Dossier d'enquête publique unique

**Mise en 2 x 2 voies de la RN 176
Entre l'estuaire de la Rance et l'échangeur de la Chenaie**

Rapport du Commissaire Enquêteur Partie I commune aux 4 dossiers

Figure 1 : Tracé variante 0

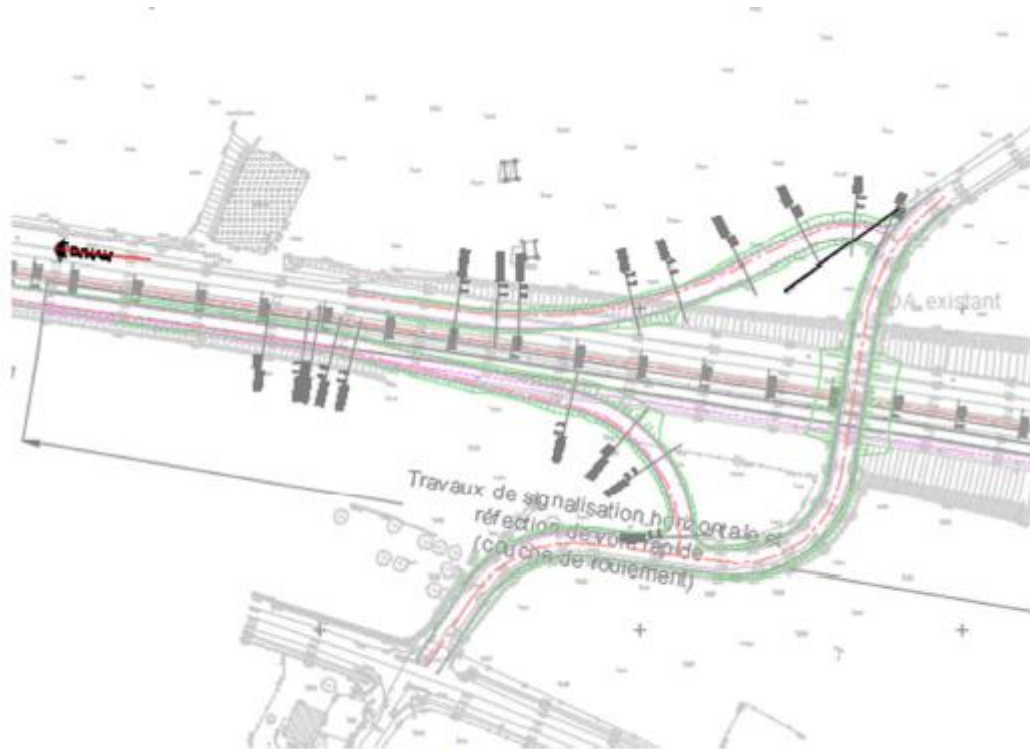
par les riverains. Deux nouvelles variantes ont été réalisées et comparées avec la solution initialement proposée.

La solution étudiée et présentée dans le dossier DUP (ici nommée variante 0) prévoyait une entrée sur la RN176 au Nord- Est de la Gourbannière via une nouvelle bretelle avec un accès sur la VC de La Boissanne via un carrefour « en T ». La sortie de la RN176, se faisait également via une nouvelle bretelle, longeant l'espace boisé au Nord Est du hameau et se raccordant à la VC de Boissanne via un autre carrefour « en T ».

La solution 0 du maître d'ouvrage pourrait en outre être améliorée en implantant également un mini-giratoire au carrefour entre la VC de la Boissanne et la RD366, améliorant la fluidité générale.

encore être arrêté dans la suite des études et fait partie du type de réglage fin qui peut encore se définir après DUP. Le maître d'ouvrage propose donc de poursuivre l'étude et la concertation autour des différentes variantes au stade des études de PROJET, en l'incluant dans la réflexion globale de maîtrise des trafics à dévier pendant les phases de coupure de la RN176, en cherchant à les optimiser (giratoire, feux...). Pour préserver toute possibilité, il inclura dans la bande DUP du projet, matérialisée sur le plan qui sera annexé à l'arrêté DUP, l'enveloppe des différentes solutions proposées par les riverains lors de l'enquête publique.
